**Forum mondial de l'harmonisation
des Règlements concernant les véhicules**

Amendements collectifs aux Règlements n^{os} 9 et 63

Proposition de série 07 d'amendements au Règlement n^o 9 (Prescriptions uniformes relatives à l'homologation des véhicules des catégories L₂, L₄ et L₅ en ce qui concerne le bruit)

Communication des experts de l'Association internationale des constructeurs de motocycles*

Figure 4
Point de référence

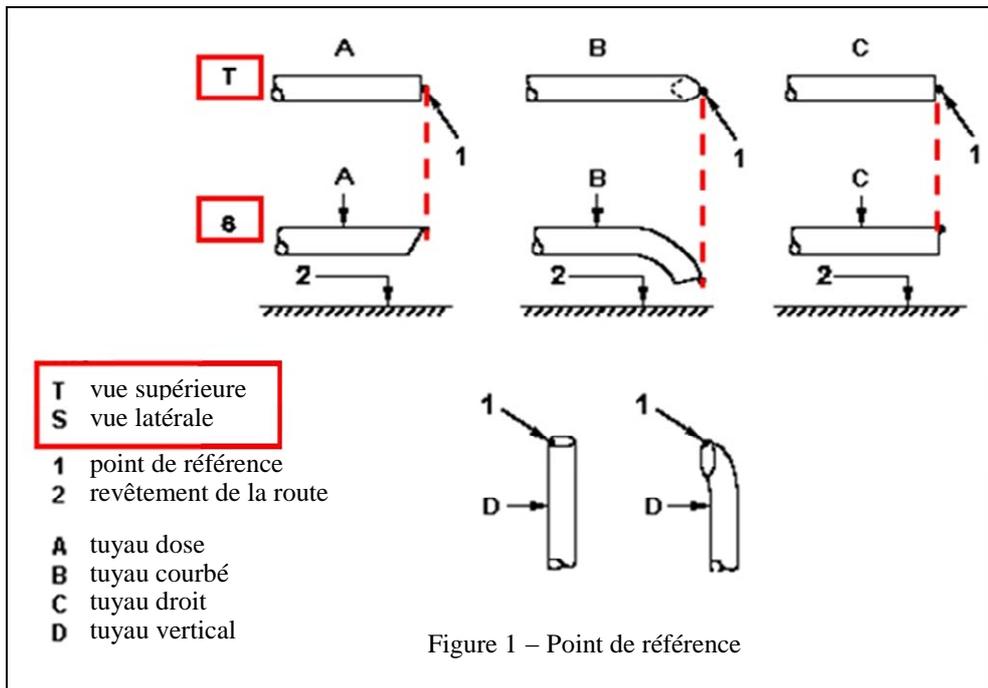
3.2.4.2 ~~Position du microphone~~ **Positionnement du microphone (voir figure 2)**

Le microphone doit être placé à une distance de $0,5 \pm 0,01$ m du point de référence du tuyau d'échappement, défini à la figure 4, et selon un angle de $45 \pm 5^\circ$ par rapport au plan vertical situé dans l'axe du flux de l'extrémité du tube d'échappement. Le microphone doit se trouver à la hauteur du point de référence, mais au minimum à 0,2 m au-dessus du plan du sol. L'axe de référence du microphone doit être situé dans un plan parallèle au plan du sol et doit être dirigé vers le point de référence de la sortie de l'échappement.

- a) Être situé à l'extrémité du tuyau d'échappement; et
- b) Être situé dans le plan vertical comprenant le centre de la sortie du tuyau d'échappement et l'axe du flux des gaz d'échappement.
